UZUPEŁNIENIE I biometanownia

RAPORT O ODDZIAŁYWANIU PRZEDSIĘWZIĘCIA NA ŚRODOWISKO

***POLEGAJĄCEGO NA ROZBUDOWIE BIOGAZOWNI ROLNICZEJ O SYSTEM
USZLACHETNIANIA BIOGAZU ORAZ ROZSZERZENIU LISTY ODPADÓW WRAZ ZE
ZWIĘKSZENIEM ICH ROCZNEJ MASY, PRZETWARZANYCH W FUNKCJONUJĄCEJ
BIOGAZOWNI ROLNICZEJ W DZIAŁYNIU O DOCELOWEJ MOCY 1,3 MW***

Działka nr ewid. 11/13, obręb 0008 Działyń,
Gmina KłECKO, powiat gnieźnieński,
województwo wielkopolskie

Ryc. 1 Trasy poruszania się pojazdów

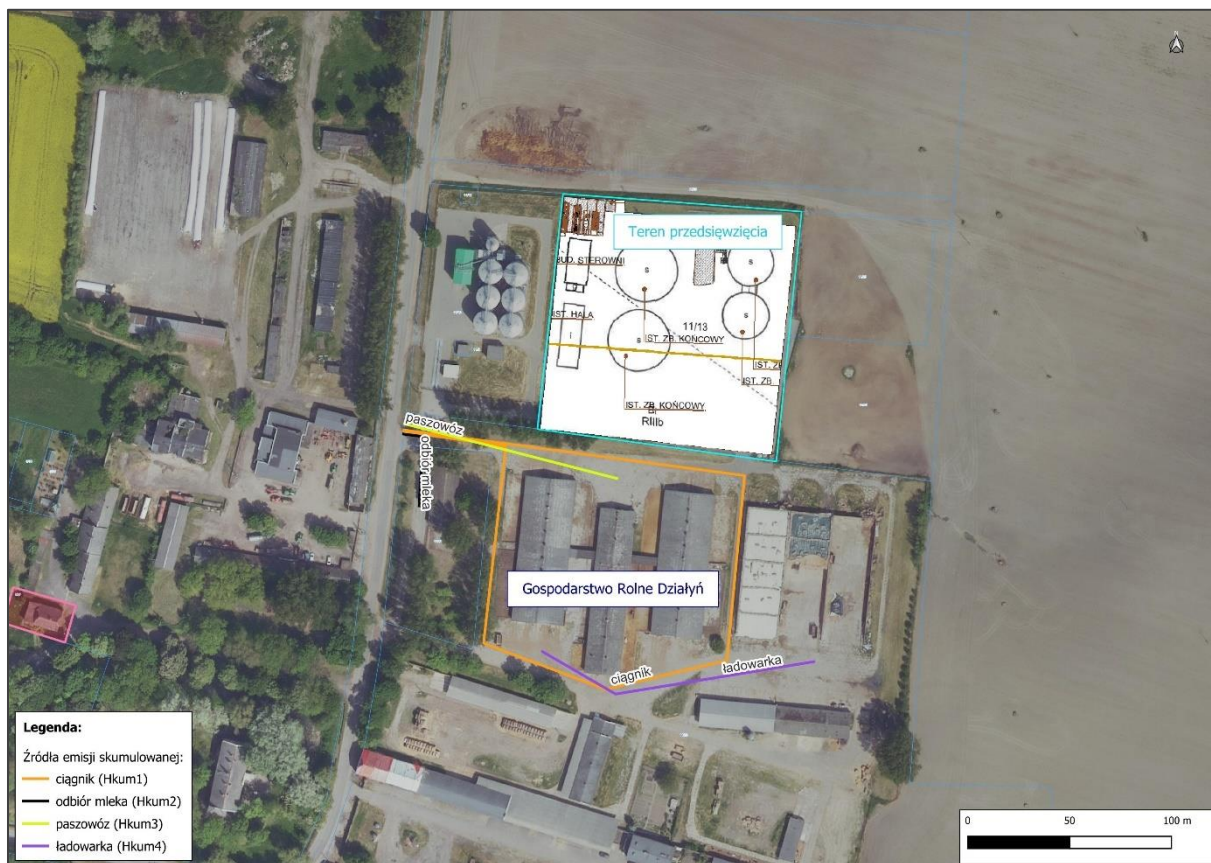
4. Nie przewiduje się ruchu pojazdów lekkich po terenie biogazowni.
5. Wylot spalin ujęty w analizie akustycznej poziom hałasu na wylocie spalin.
6. W sąsiedztwie analizowanej biogazowni znajduje się Gospodarstwo Rolne Działuń, które jest obsługiwane kolejno przez:

- ciągnik rolniczy, pracujący ok. 5 h w ciągu pory dnia (Hkum1),
 - ciężarówka odbierająca z terenu Gospodarstwa mleko (Hkum2),
 - tzw. paszowóz tj. ciągnik rolniczy, pracujący ok. 6 h w porze dnia (Hkum3),

- ładowarka kołowa, pracująca ok. 2 k (Hkum4)

Ww. pojazdy i ładowarkę ujęto w modelu analizy akustycznej – oddziaływanie skumulowane. Obsługa Gospodarstwa Rolnego Działyn przez ww. pojazdy i maszyny odbywa się w porze dnia, stąd analizę akustyczną oddziaływania skumulowanego przeprowadzono tylko dla pory dnia.

Poniżej przedstawiono rycinę poglądową lokalizacji i tras poruszania się ww. pojazdów i maszyn.

Ryc. 2 lokalizację zastępczych źródeł hałasu kumulujących się z omawianym przedsięwzięciem.

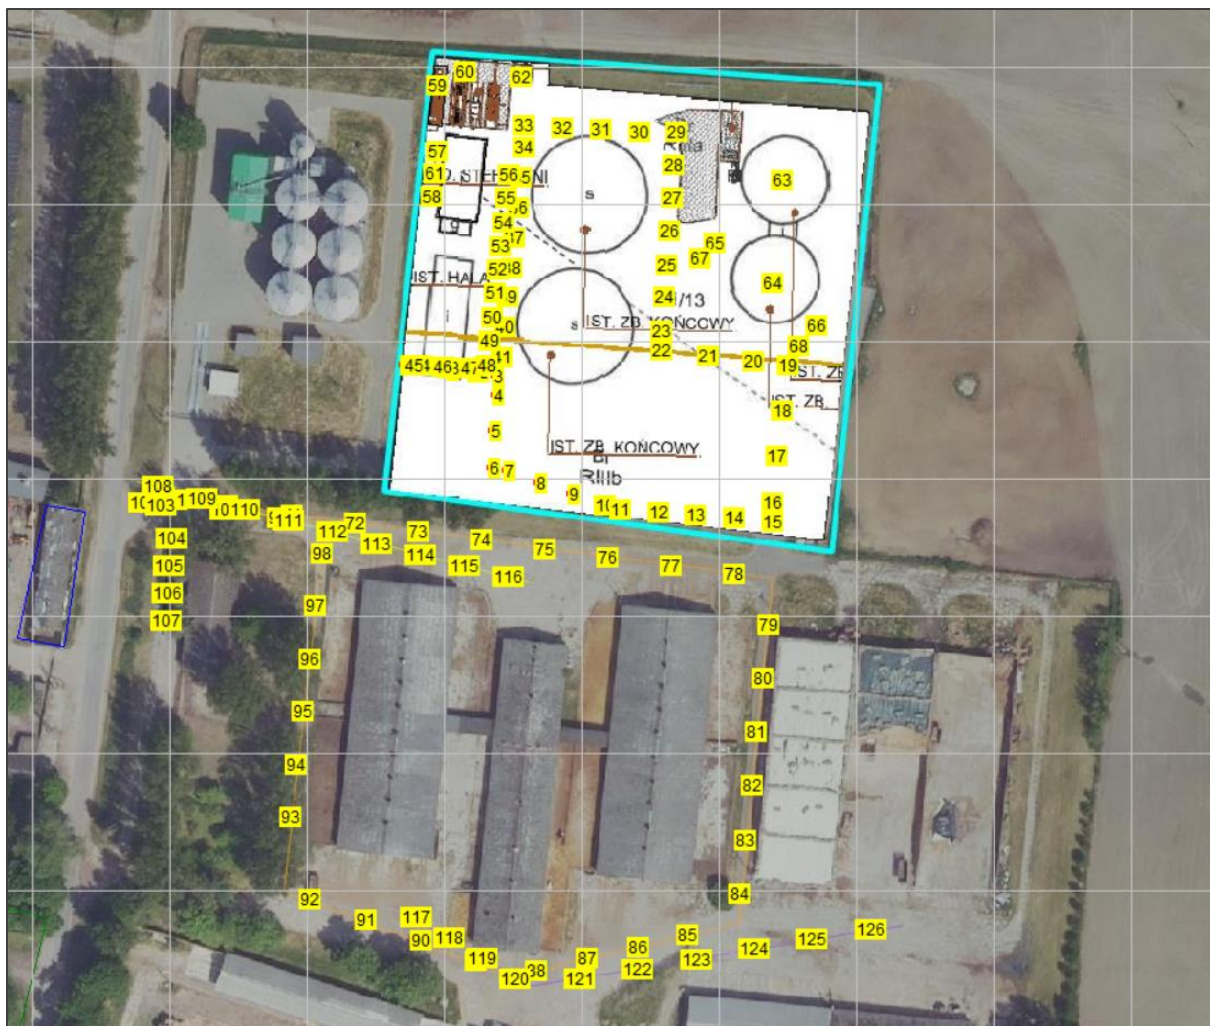
Numery źródeł emisji skumulowanej w modelu analizy akustycznej są następujące:

- Hkum1: 69-101,
- Hkum2: 102-107,
- Hkum3: 108-116,
- Hkum4: 117-126.

Na poniższej rycinie przybliżono lokalizację zastępczych źródeł hałasu kumulujących się z omawianym przedsięwzięciem.
